**Fernwärme-Verbindungsleitung (FVLO)
UVP Antragsunterlagen**

BV – Neubau einer Fernwärmeleitung

Gutachten über den Baumbestand der Trasse F1
Ahornweg

Hier: Teilbereiche der H.-H.-Meier-Allee

Trassenverlauf in der H.-H.-Meier-Allee ab Haus-Nummer 84 (Unterquerung der Straßenbahntrasse) bis Einmündung Wätjenstraße

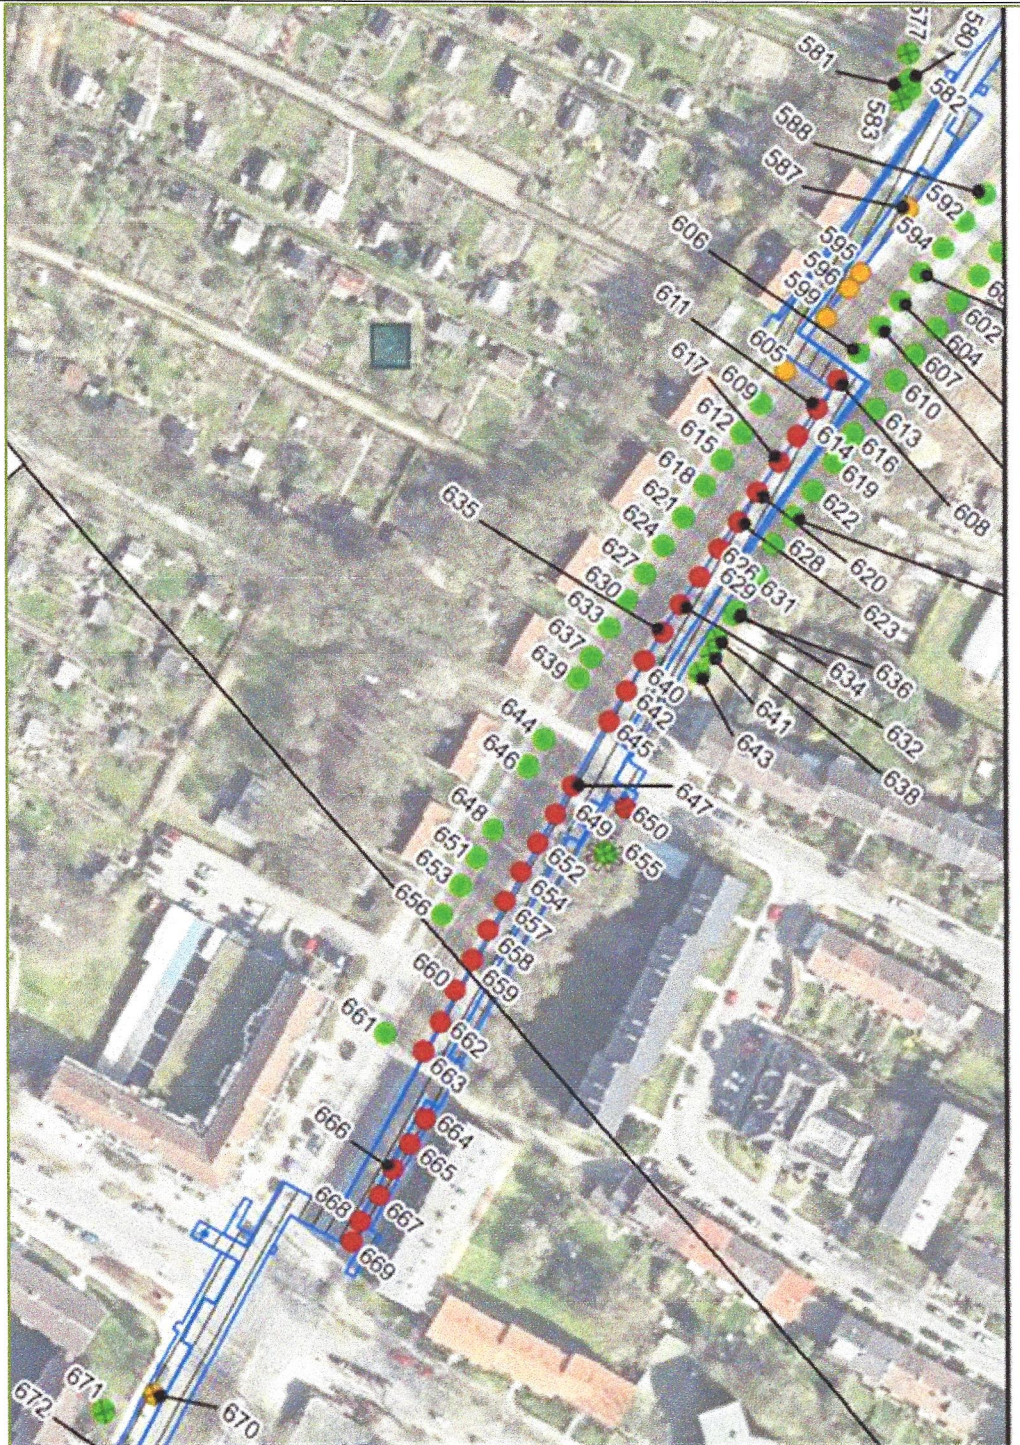
Die beiden Pläne 2.3.14b und 2.3.15b betreffen den Trassenverlauf in der H.-H.-Meier-Allee ab Haus-Nummer 84 (Unterquerung der Straßenbahntrasse von West nach Ost) bis Einmündung Wätjenstraße.

Die Überplanung betrifft die rot markierten Bäume ab Baumnummer 611 bis 663.

Die Überarbeitung des Trassenverlaufs im Bereich der Bäume 611 bis 663 sieht eine Verschiebung der Trasse in östlicher Richtung vor.

Die ursprünglich am Asphalttrand der Straßenbahn zugewandten Baumreihe vorgesehene Fernwärmetrasse wird um ca. 1,5 m in östlicher Richtung verschoben.

Die Verschiebung der Trasse erfolgt mit ihrem westlichen Rand auf Höhe der durchschnittlichen Kronenperipherien der vorhandenen Linden.

Durch die Verschiebung der Trasse in den Kronenrandbereich werden potenzielle Wurzelschädigungen im gemäß Baumschutzverordnung geschützten Wurzel-Bereich unter der Krone zzgl. 1,5m Radius verringert, wenn nicht ganz vermieden werden.

Im vorliegenden Fall wird gutachterlich mit sehr hoher Wahrscheinlichkeit davon ausgegangen, dass aufgrund des Unterbaus der Fahrbahn mit stark verdichteten Sand- und Schotterschichten kein idealer Wurzelraum infolge Luft und Nährstoffmangel(-eintrag) vorliegt.

Es ist davon auszugehen, dass sich primär in den Bereichen im äußersten Fahrbahnrand als auch im Pflanzstreifen zwischen Fahrbahn und Bahntrasse einschließlich der Bahntrasse Wurzelstrukturen gebildet haben.

Die überplante Fernwärme-Trasse wird mit hoher Sicherheit nicht in die realen Wurzelteller der Linden eingreifen.

Die ursprünglich rot und somit zur Fällung vorgesehenen, markierten 22 Linden können somit erhalten werden. Der lokalen Situation angepasster Baumschutz gemäß DIN 18920 ist einzuhalten.

Der Plan 2.3.16b betrifft die **Verschiebung eines U-Bogens (Dehn-Schleife) vor Haus-Nummer 60** um 5 m Richtung Schwachhauser-Ring.

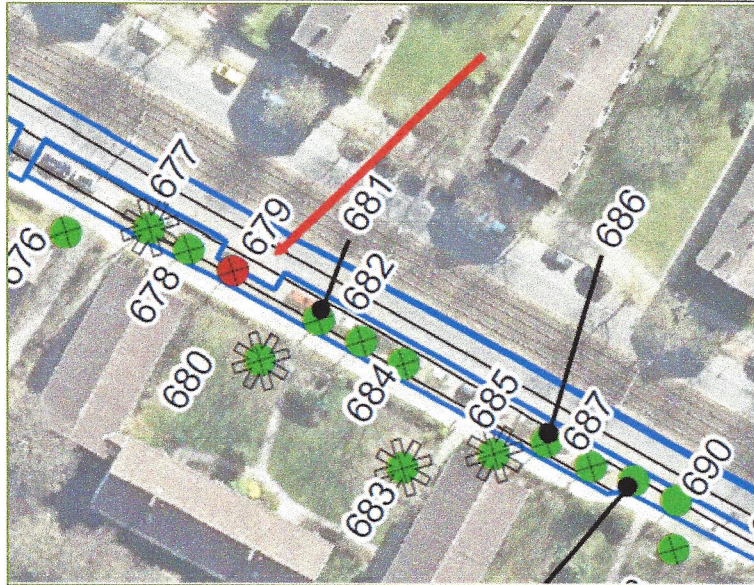
Neuer Standort des U-Bogens in Höhe des roten PKW mittig zwischen den benachbarten Platanen 679 und 681

Der ursprüngliche Standort des U-Bogens überlagert sich mit dem Baumstandort 679.

Die Verschiebung des U-Bogens in diese Baumücke tangiert mit seinen beiden Stirnseiten die Kronenränder der benachbarten Platanen 679 und 681.

Es wird gutachterlich davon ausgegangen, dass sich aufgrund der lokalen Situation des Pflanzstreifens zwischen Fußweg und Parkstreifen sich Baumwurzeln entlang des Pflanzstreifens bis mindestens Kronenrand gebildet haben. Es wird gutachterlich auch angenommen, dass sich zumindest für die Versorgung wichtige Fein- und Schwachwurzeln über die Kronenränder gebildet haben können.

Somit wird der neue Standort des U-Bogens in diese Wurzelpartien ggf. eingreifen. Es ist aber auch davon auszugehen, dass statisch relevante Grob- und Starkwurzeln nicht vorhanden sind.

Sollten nur Eingriffe in die Fein- und Schwachwurzeln eintreten, so können diese gemäß DIN 18920, RAS-LP 4 sowie des Regelwerkes ZTV-Baumpflege fachgerecht eingekürzt und versorgt werden, leichte Kroneneinkürzung von max. 10% sind zur Kompensation der potenziellen Wurzeleinkürzungen ggf. durchzuführen.

Die Verschiebung dieses geplanten U-Bogens erhält auf jeden Fall den ursprünglich zur Fällung vorgesehenen Baum 679.

Es kann sich allerdings während der Bauphase ergeben, dass sich sowohl die Platanen 679 und 681 in den Status 3 – Gelb / Grenzfall (seitens des Auftraggebers wird von einem Erhalt unter Baumschutzmaßnahmen ausgegangen) verschieben können. Derzeit wird gutachterlich aber von dem Erhalt beider Platanen ausgegangen.
